Gemeente Breda

Bijlage bij besluit
Z2019-005931-V01

Constructieplaatte grond
Fragment middendeel boven oude hoofdentree

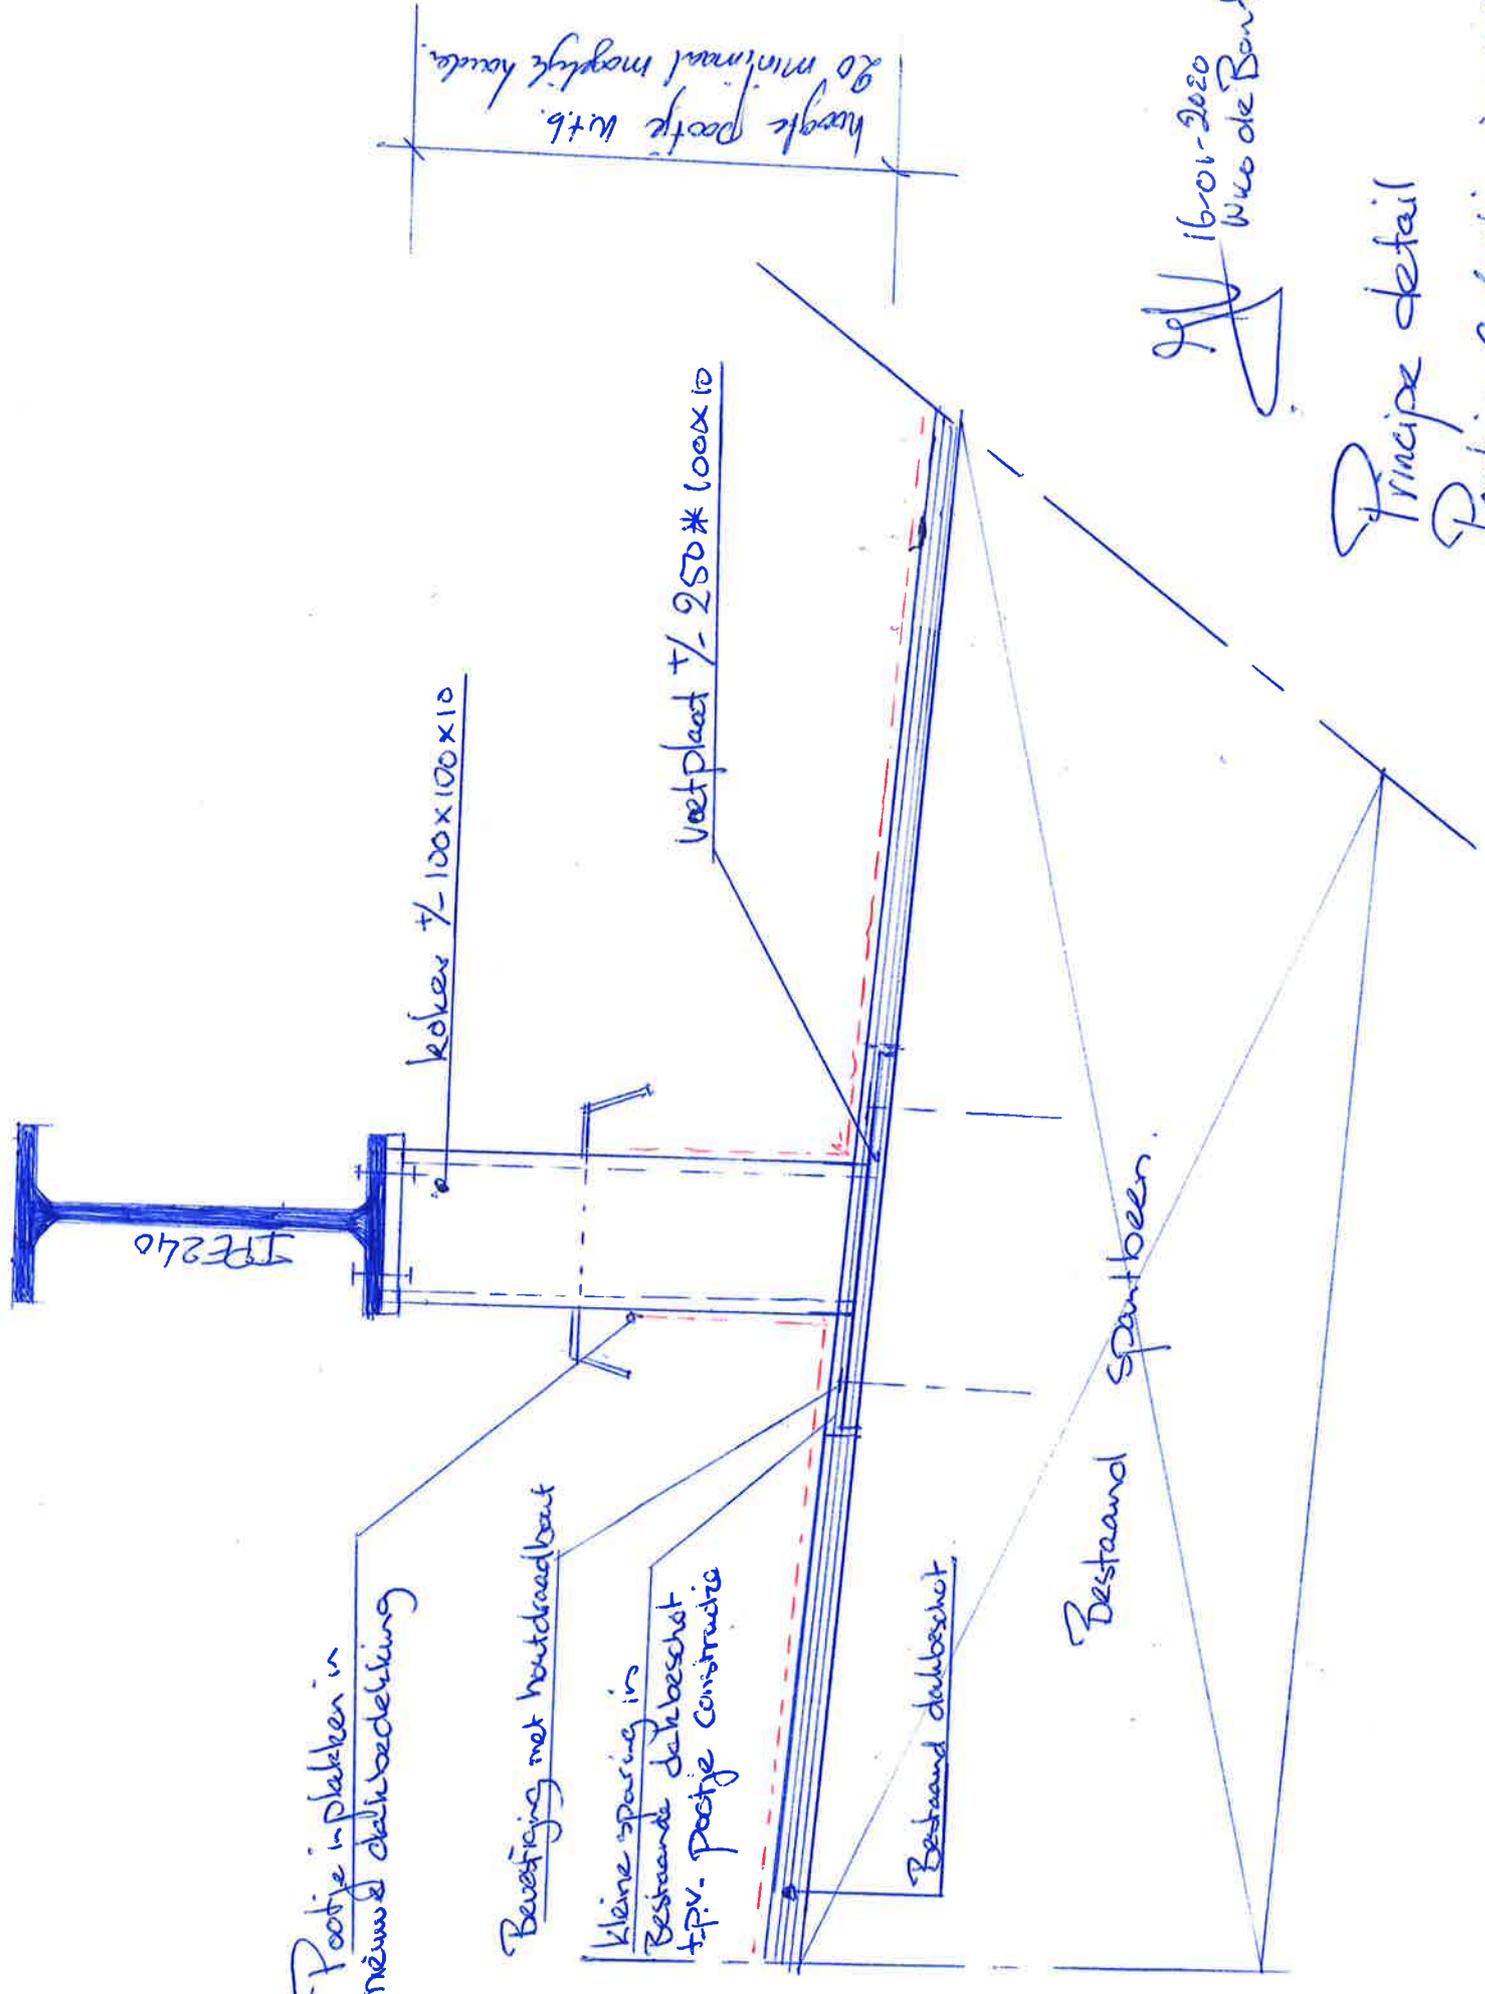
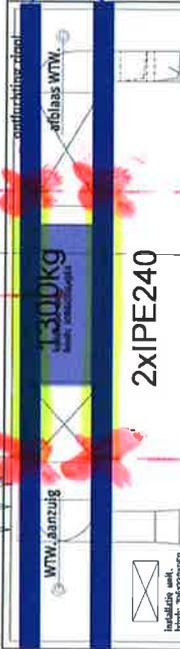
Alleen LBe (blauw) dient ondersteund te worden

IPE240 zullen in praktische minder lang zijn. dan de grove schets van Constructeur.

Langte IPE 240 zullen lengte hebben van groen gearceerde deel = gelijk aan ruimte tussen spanen onder het dak.

Wederbaar tbv
ontluchting spanen
in zijgevel
praktisch detail
